WWA Landshut - Seligenthaler Str. 12 - 84034 Landshut

Stadt Landshut  
Amt für öffentliche Ordnung und Umwelt  
Luitpoldstr. 29 a  
84034 Landshut

Datum  
09.12.2019

## **Bodensanierung BMI-Gelände, Landshut: Dokumentation Ist-Zustand Boden- sanierung**

Abbildung 3 Abgrenzung der Schadstofffahne

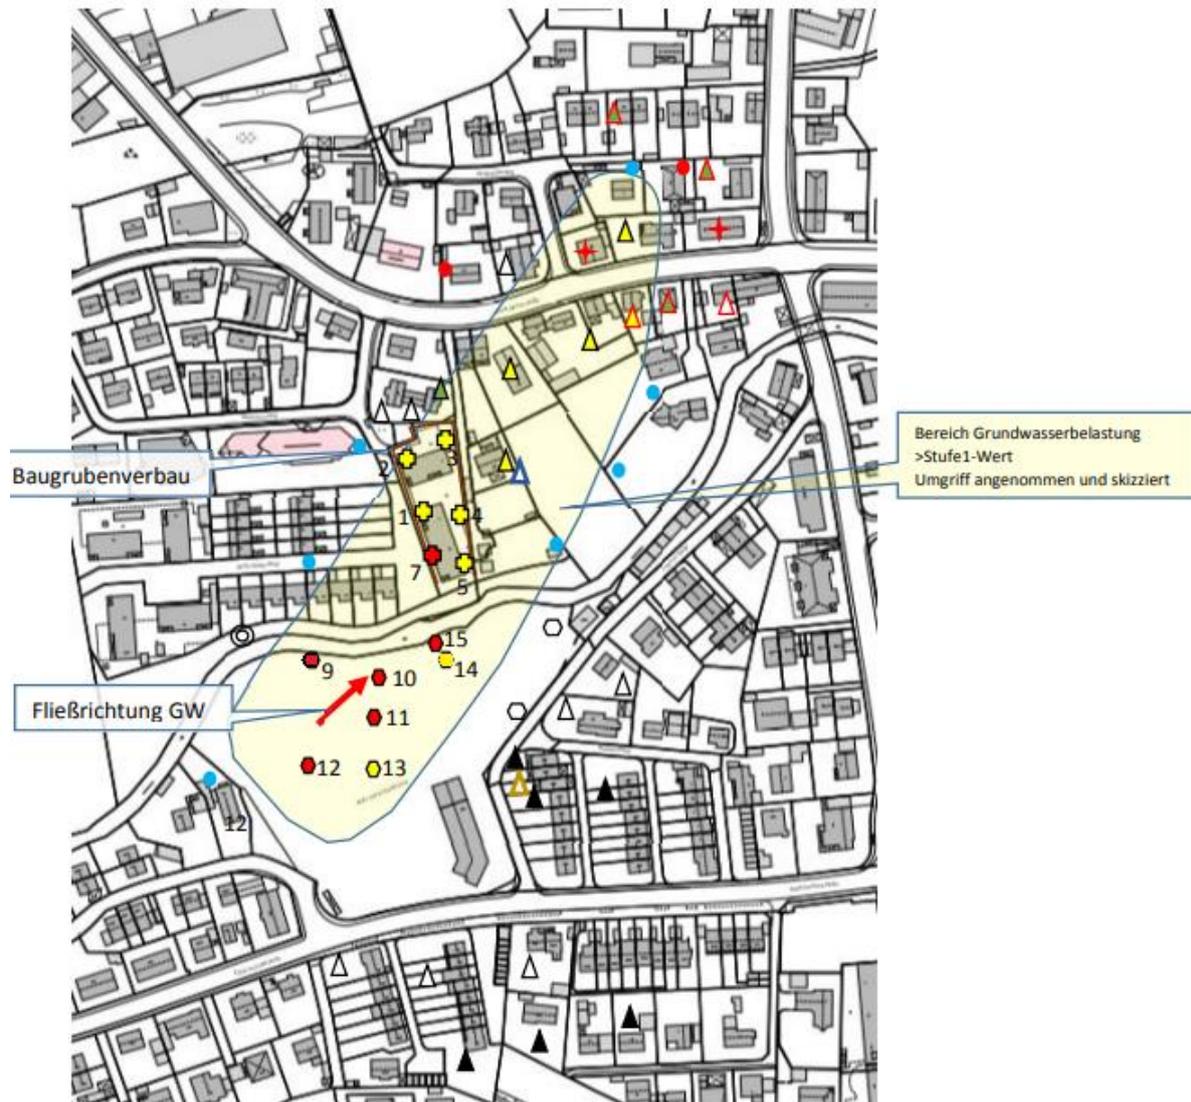
Auf Grund der Bürgerinitiative bzgl. der Bebauung des BMI-Geländes, wurden durch einer Beprobungskampagne der Stadt Landshut die umliegenden vorhandenen Grundwasseraufschlüsse zusätzlich beprobt und die in Abbildung 3 dargestellte Schadstofffahne erstmals aufgezeigt.

Am 13.11.2019 wurde zur weiteren Eingrenzung der Grundwasserbelastung im Abstrom mehrere Rammpegel gesetzt und beprobt, diese zeigen eine Abgrenzung im nördlichen und nordwestlich Bereich der Grundwasserfließrichtung. Im nordöstlichen Bereich ist noch keine Abgrenzung hinsichtlich der Grundwasserbelastung erreicht (Abbildung 2).

- Weitere horizontale und vertikale Abgrenzung der Schadstofffahne ggf. mit weiteren geeigneten Messstellen.
- Weitere Beprobung geeigneter Messstellen zur Überwachung und Beurteilung der Schadstofffahne. Aus wasserwirtschaftlicher Sicht besteht mit dem empfohlenen quartalsmäßigen Beprobungsrhythmus aus der humantoxikologischen Bewertung Einverständnis.
